Referencia: Expediente: LAM5678
Asunto: Comunicación Resolución No. 00391 del 20/03/2018

AUTORIDAD NACIONAL DE LICENCIAS AMBIENTALES - ANLA –

RESOLUCIÓN N° **00391**

Por la cual se resuelve un recurso de reposición y se toman otras determinaciones"

Figura 2.5 Áreas de Influencia Indirecta y Directa Físico-biótica del proyecto

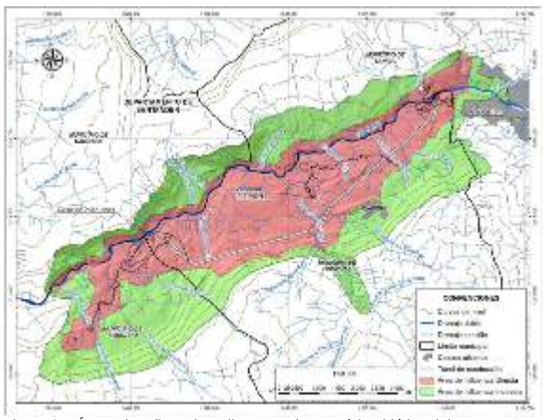
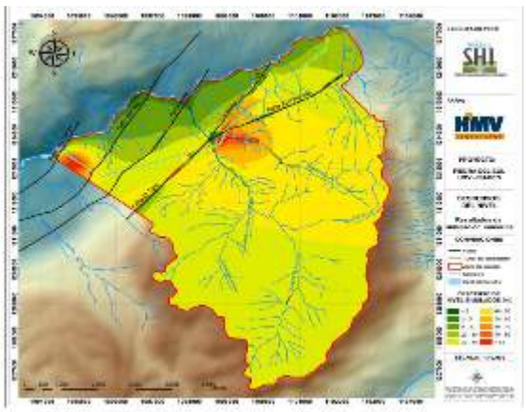
Para el componente hidrogeológico, las metodologías implementadas para la realización de los modelos son adecuadas. Sin embargo, en la caracterización hidrogeológica y en el ejercicio para el establecimiento del Área de Influencia Directa- AID, se evidencia que no fueron aplicadas con rigurosidad, es así que para el Área de Influencia Directa -AID no se estimó las extensiones en espacio, ni el tiempo de los impactos por la construcción del túnel, el tipo y la intensidad de abatimiento del recurso hídrico subterráneo, durante las distintas fases del proyecto, a partir del radio del cono de abatimiento generado por la construcción del túnel de 9,09 Km.

Además, una comparación entre la Figura 2.5 Áreas de Influencia Indirecta y Directa Físico-biótica del proyecto, presentado por la empresa en el capítulo 2, página 8 y la Figura 3.54 Zona de posible afectación del túnel de conducción. Escenario A (capitulo 3, página 139), muestra una incoherencia entre lo planteado como áreas de afectación en lo que respecta al recurso hídrico subterráneo. Se evidencia un análisis aislado y parcializado, excluyendo al casco urbano de Pinchote y la cuenca hidrológica de la quebrada La Pinchota del Área de Influencia Directa - AID, siendo estas, las áreas de mayor afectación por abatimiento de los niveles simulados.

Por lo anterior esta Autoridad considera que la metodología utilizada para llevar a cabo los modelos hidrogeológicos es adecuada. Sin embargo, existieron inconsistencias en la delimitación y justificación del área de influencia física del proyecto. En consecuencia, esta autoridad ratifica lo expuesto en la Resolución objeto de alzada.

Figura 1 Localización de Áreas de importancia para la Conservación de aves en al área de influencia del Proyecto Hidroeléctrico
Fuente: SIG ANLA.01/02/2018,

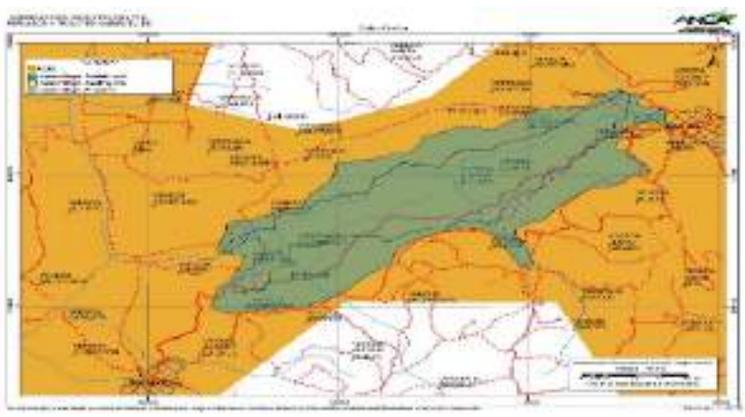
Por lo anterior, es dable señalar que la sociedad ISAGEN S.A. E.S.P no realizó un análisis que permita esclarecer cuales fueron los elementos técnicos que dan soporte a la definición del área de influencia, por lo que se considera que no da cumplimiento a lo establecido en el numeral 2.3 del artículo primero del Auto 2766 del 03 de septiembre del 2012, en relación a justificar técnicamente la determinación de la definición del Área Influencia Indirecta -AII del proyecto desde los componentes (…) y biótico (…), por tanto, esta Autoridad se reitera que el Área de Influencia del Proyecto no fue delimitada conforme a los Términos de Referencia HE-TER-1-01 ni de acuerdo a lo solicitado en el Auto 2766 del 2012.

Aunado a lo anterior, la ausencia de información en la caracterización biótica relacionada en las Áreas de Importancia para la Conservación de Aves – AICA, teniendo en cuenta que toda el área de influencia del proyecto se encuentra sobrepuesta al AICA CO074 (Bosques Secos del Valle del Río Chicamocha), establecida desde el 2008 y cuyo principal objetivo es determinar el estatus, la distribución y los requerimientos ecológicos de dos especies de aves endémicas del cañón del Chicamocha y críticamente amenazadas: el Cucarachero de Nicéforo (Thryothorus nicefori) y el Colibrí Ventricastaño (Amazilia castaneiventris)4, información de carácter relevante para el análisis de la caracterización y contenido del Estudio de Impacto Ambiental-EIA. También para dicha área se establecen endemismos a nivel de especie y subespecie, como el de Ortalis columbiana, Myiarchus apicalis, Momotus

Figura 2.5 Áreas de Influencia Indirecta y Directa Físico-biótica del proyecto.

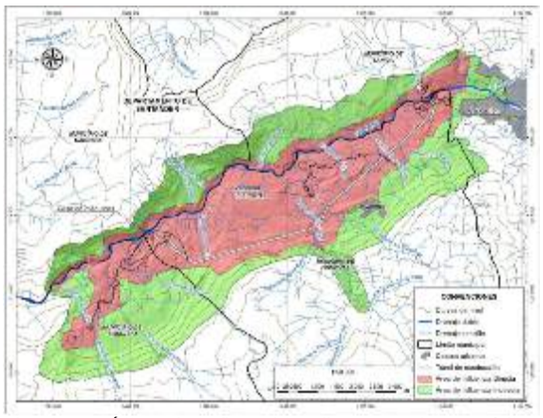
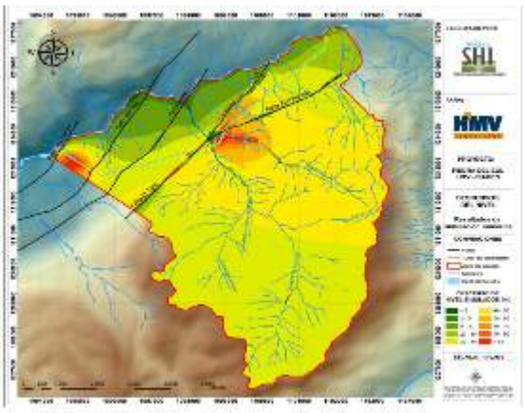
Para el componente hidrogeológico, no se estimó las extensiones en espacio, ni el tiempo de los impactos por la construcción del túnel, el tipo y la intensidad de abatimiento del recurso hídrico subterráneo, durante las distintas fases del proyecto, a partir del radio del cono de abatimiento generado por la construcción del túnel de 9,09 km.

Una comparación entre la Figura 2.5 Áreas de Influencia Indirecta y Directa Físico-biótica del proyecto, presentado por la empresa en el capítulo 2, página 8 y la Figura 3.54 *Zona de posible afectación del túnel de conducción. Escenario A* (capitulo 3, página 139), muestra una incoherencia entre lo planteado como áreas de afectación en lo que respecta al recurso hídrico subterráneo. Se evidencia un análisis aislado y parcializado, excluyendo al casco urbano de Pinchote y la cuenca hidrológica de la quebrada La Pinchota del área de influencia directa, siendo estas, las áreas de mayor afectación por abatimiento de los niveles simulados.

Figura 3.64 DHI para manantiales y quebradas y descensos simulados con el modelo numérico

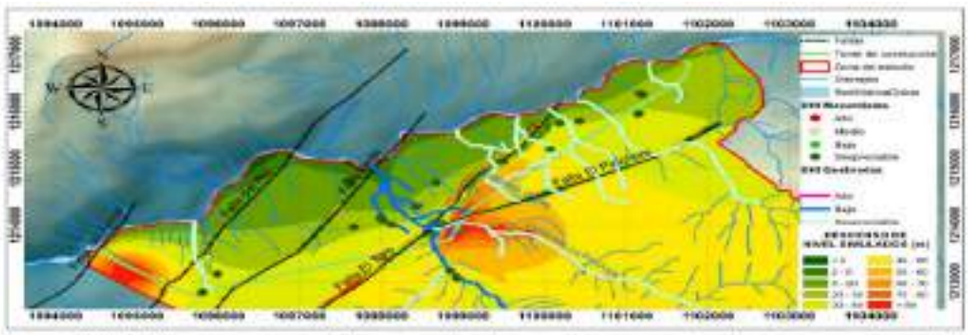
En cuanto el análisis de probabilidad de afectación de los puntos de agua subterráneos y fuentes superficiales de manera específica en el área de influencia del túnel a construir y resalta las conclusiones aportadas por la empresa de acuerdo con este análisis. En el sentido, de que se evidencia una probabilidad de afectación despreciable a los 29 manantiales identificados en la zona y baja a la quebrada La laja.

La comparación realizada en el documento (Figura 3.64; capitulo 3; página 156) y en el cual resalta la coherencia relativa entre el modelamiento numérico y el DHI, generando una alerta de monitoreo en la quebrada La Laja. Sin embargo, se evidencia ciertas incongruencias en el análisis comparativo. Por ejemplo: para la modelación matemática la mayor afectación por el abatimiento de niveles en la zona, se encuentra localizada en la confluencia de los sistemas de fallas de El Toro y El Pinchote, siendo la Quebrada La Pinchota, el drenaje con mayor afectación, mientras que el método DHI considera despreciable la afectación para este cuerpo de agua. Por otro lado, los manantiales se consideran de muy baja afectación (despreciable por utilizar el término propuesto) con la metodología DHI y en una zona con descensos entre 20 y 40 metros de abatimiento.

Figura 3.64 DHI para manantiales y quebradas y descensos simulados con el modelo numérico

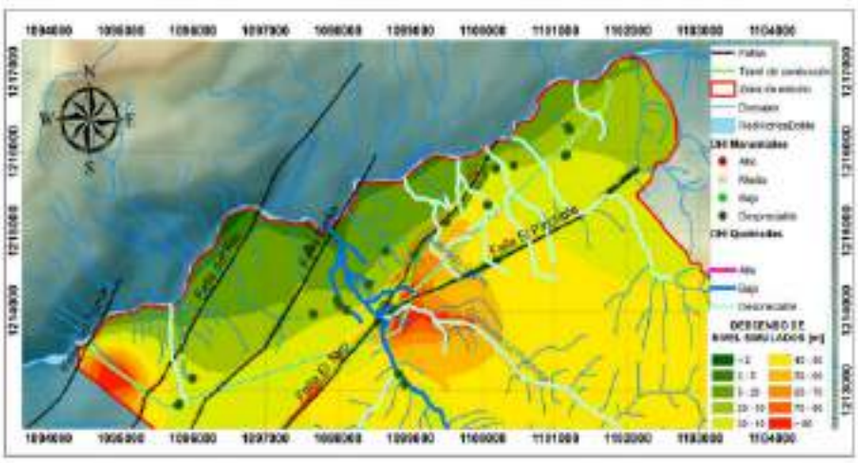
Por otro lado, los manantiales se consideran de muy baja afectación (despreciable por utilizar el término propuesto) con la metodología DHI en una zona con descensos entre 20 y 40 metros de abatimiento.

Figura 3.64 DHI para manantiales y quebradas y descensos simulados con el modelo numérico

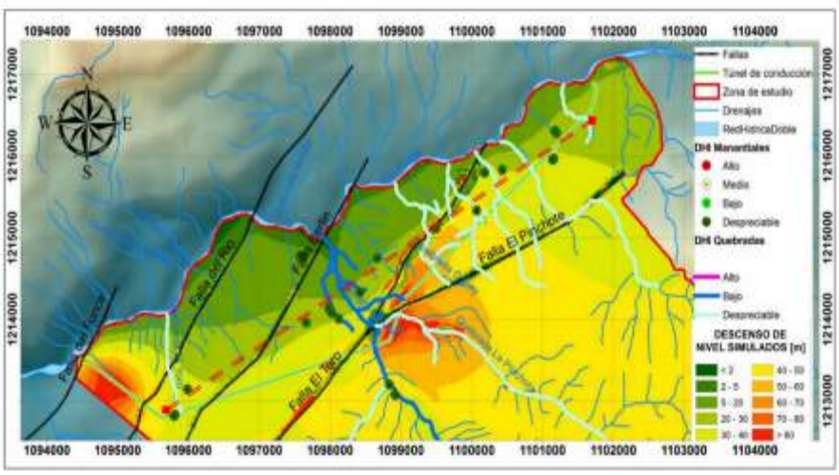
En relación con las variaciones del nivel freático la modelación numérica muestra un descenso en los niveles de 5 hasta 40 metros, sobre el corredor de descarga que conforman los manantiales inventariados y que son altamente sensibles a cualquier fluctuación por mínima que esta sea. Este impacto tendría un carácter irreversible si se tiene en cuenta la descripción presentada en el Estudio de Impacto Ambiental- EIA, por lo que su importancia estaría en crítico. Ahora bien, el análisis con el método DHI considera despreciable la afectación para los cuerpos de agua y los manantiales, por lo que la importancia de este impacto estaría como bajo a muy bajo. Razón por la cual, esta Autoridad no encuentra coherencia en los resultados presentados.

Figura 2.5 Áreas de Influencia Indirecta y Directa Físico-biótica del proyecto.

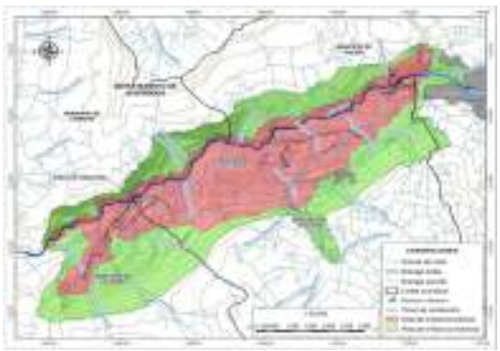
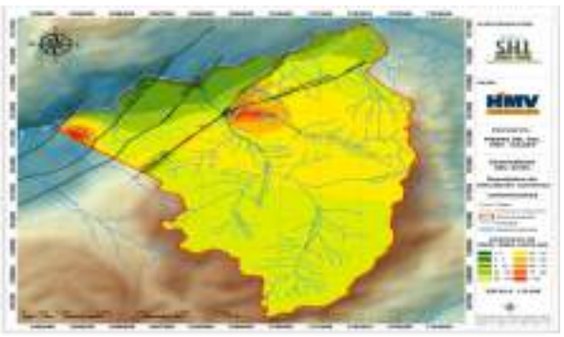
Además, una comparación entre la Figura 2.5 *Áreas de Influencia Indirecta y Directa Físico-biótica del proyecto*, presentado por la empresa en el capítulo 2, página 8 y la Figura 3.54 *Zona de posible afectación del túnel de conducción. Escenario A* (capitulo 3, página 139), muestra una incoherencia entre lo planteado como áreas de afectación en lo que respecta al recurso hídrico subterráneo. Se evidencia un análisis aislado y parcializado, excluyendo al casco urbano de Pinchote y la cuenca hidrológica de la quebrada La Pinchota del área de influencia directa, siendo estas, las áreas de mayor afectación por abatimiento de los niveles simulados.
